AMMINISTRAZIONE PROVINCIALE DI PESARO E URBINO	
PROT.	21 GIU. 2023
	N° 24286
Tit. 009	Cat. S Fasc. 11/2023

**Ente proponente Comune di Fano**

Progetto FSC infrastrutture 2014-2020 (CUP E31B20000400001) relativo alla Realizzazione viabilita' di adduzione a Pesaro, miglioramento della viabilita' di collegamento tra viale Aldo Moro e S.S. n. 16, completamento strada Interquartieri in loc. Gimarra Comune di FANO  
Procedura di Valutazione di Impatto Ambientale ai sensi dell'art. 23 D.Lgs. n.152/06 e ss.mm., art.art.23 c.1-bis D.L. n.152/2021 e art.48 c.5 e seguenti D.L. n.77/2021

**PARERE ISTRUTTORIO**

Di seguito si riporta la tavola "2218-F-S1-D-PL-05 Planimetria di progetto"

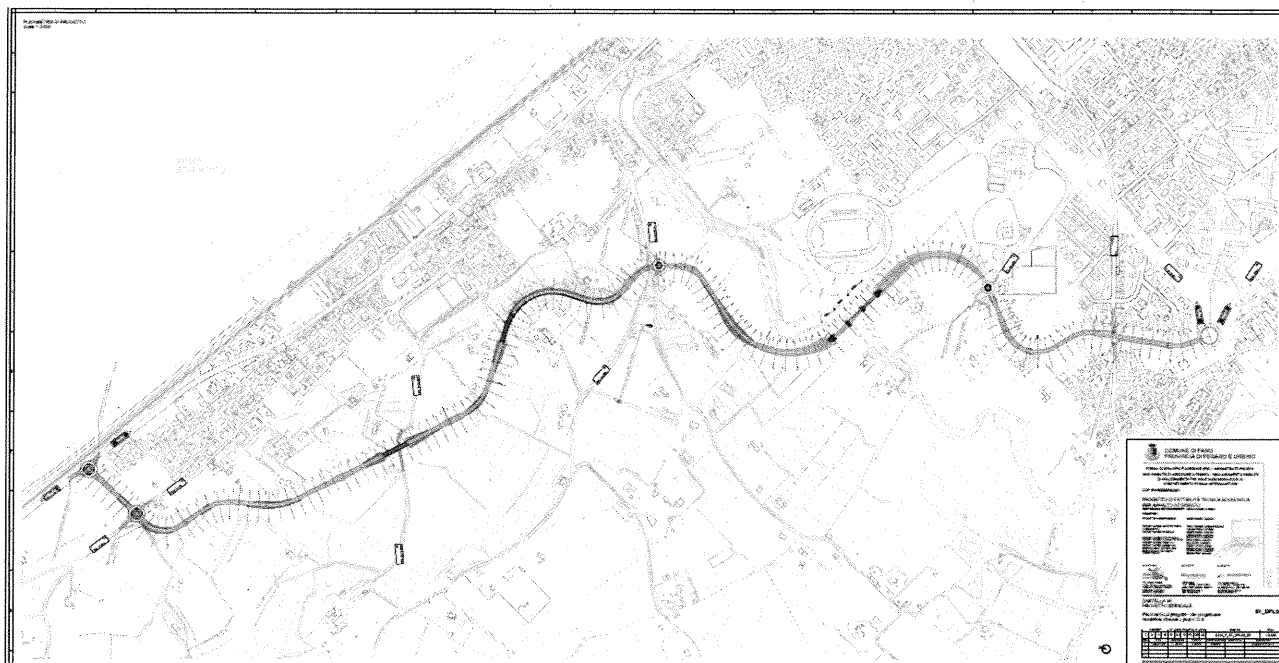
La nuova infrastruttura viaria si configurerà come Strada extraurbana secondaria ad alto scorrimento, con assenza di accessi privati e bassa percentuale di intersezioni lungo il suo sviluppo; il tracciato si svilupperà dalla rotonda di viale Aldo Moro, attraverserà il torrente Arzilla, risalirà in direzione del quartiere Gimarra e si collegherà alla SS16 in prossimità del Km 246 VIII .

Relativamente alla descrizione del progetto il Comune afferma che la nuova viabilità avrà un ingombro trasversale di corsie e banchine pari a 9,00 metri ed uno sviluppo lineare pari a 3.370,00 m circa; presenta n.5 intersezioni a rotonda che avranno diametri variabili da 30,00 m a 40,00 m .

Inoltre scrive: *"Il tracciato comprende anche un ponte di circa 150.00 m di lunghezza globale, per il superamento del Torrente Arzilla, composto da una luce centrale principale e da due retro-campate utili ad incrementare la capacità di deflusso delle acque anche in configurazioni di piena. Sono presenti anche delle opere minori per il ripristino della viabilità locale interferita e della pista ciclabile di progetto. Oltre al tracciato stradale è presente un tracciato ciclopedonale, di sviluppo pari a circa 1,368.00 m, .... che in prossimità dell'area sportiva presenta uno scatolare per il sottopasso del corridoio stradale di progetto. .... La sezione tipo adottata per il presente corridoio infrastrutturale principale corrisponde a quella definita all'interno del D.M. 5 novembre 2001 come "Cat. F1 extraurbana". La sezione è caratterizzata da una corsia per senso di marcia, di larghezza pari a 3.50 m, e da una banchina in sinistra ed una in destra larghe 1.00 m, per un totale di 9.00 m, al netto degli allargamenti per la visibilità per l'arresto ed il sorpasso. "*
